OPINIA NR 41/2015

z wyniku przeprowadzonych oględzin - ekspertyzy urządzeń grzewczo - kominowych

w **Bydgoszczy** przy ul. **Żmudzka** nr ... **9**
dotycząca lokalu nr 3 administrowanego przez: **Administracja Domów Miejskich "ADM" Sp. z o.o. w Bydgoszczy**
sporządzona przez posiadającego wymagane uprawnienia mistrza kominiarskiego: **Piotr Staśkowiak upr. 3861** w celu:

ul. Żmudzka 9 / 3 w Bydgoszczy

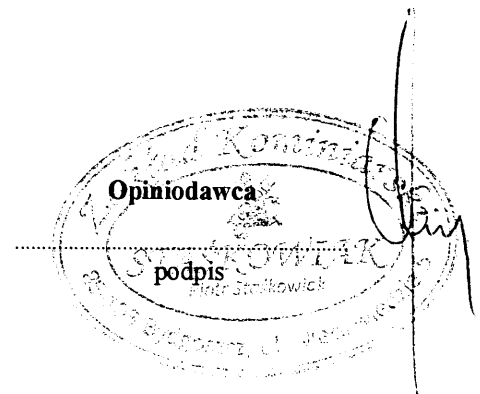
1. Pomieszczenie kuchnia posiada prawidłowo podłączoną kratkę wentylacyjną do przewodu kominowego nr 3 (patrz szkic na odwrocie opinii).
2. Pomieszczenie łazienka nie posiada wolnych przewodów do podłączenia pieca C.O. gaz.
3. Celem podłączenia pieca centralnego ogrzewania na gaz w pomieszczeniu łazienka należy dobudować dwa przewody kominowe, spalinowy zgodny z DTR producenta oraz wentylacyjny Ø 150mm przez ścianę na zewnątrz budynku ocieplić i wyprowadzić ponad dach.
4. Pomieszczenie pokój posiada piec kaflowy podłączony do przewodu kominowego nr 1 (patrz szkic na odwrocie opinii).

Piec kaflowy pokój m1

Wentylacja kuchnia m3

Piec C.O. gaz łazienka m 3 (dobudować)

Wentylacja łazienka m3 (dobudować)

Przewody kominowe nr 2 i 4 wykorzystane są dla lokalu nr 1 na wentylację kuchni oraz piec kaflowy w pokoju
